Doc. No. L5-95KV253 R2

発電用原子炉施設に係る型式設計特定機器の 型式指定申請

技術基準規則への適合性について

2022.9.26

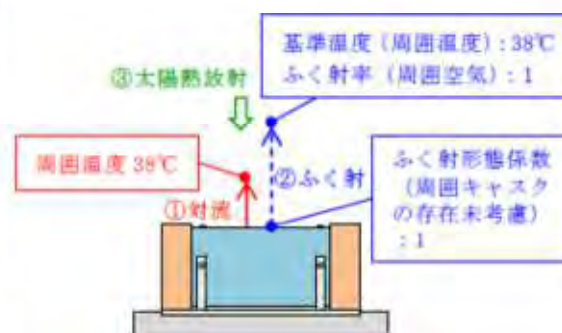
型式証明からの変更点(貯蔵用三次蓋の材質・形状)による安全機能の評価への影響について説明すること。

(2) 境界条件の差異

型式指定と型式証明では貯蔵場所(貯蔵建屋内又は屋外)が異なるため、境界条件(対流、ふく射及び太陽熱放射)が異なる。下表に示す対流、ふく射、太陽熱放射及び太陽熱放射の差異により、型式証明と比べて温度は上昇する傾向となる。

項目		型式指定 (貯蔵建屋内貯蔵)	型式証明 (屋外貯蔵)	境界条件の差異による温度への影響
① 対流	周囲温度	45℃	38℃	熱伝達率の計算式に差異はないが、型式指定では型式証明に対して周囲温度が高いため、 温度は上昇する傾向 となる。
	外表面の熱伝達率	計算式に差異なし		
② ふく射	基準温度	65℃ (貯蔵建屋壁面温度)	38℃ (周囲温度)	型式証明では、ふく射形態係数の設定において、周囲キャスクの存在を未考慮としていたが、型式指定では、周囲キャスクの存在を考慮し、ふく射形態係数を設定している。型式指定の方が、主要な放熱面となる外筒のふく射形態係数が小さく基準温度も高いため、 温度は上昇する傾向 となる。
	貯蔵建屋壁面ふく射率	0.8	1(周囲空気)	
	外表面ふく射率	差異なし		
	外表面からのふく射形態係数	外筒:0.692	1(全面)	
③太陽熱放射		考慮不要	考慮	型式指定では、太陽熱放射が無く、太陽熱放射が有る型式証明請の条件に比べて 温度は低下する傾向 となる。
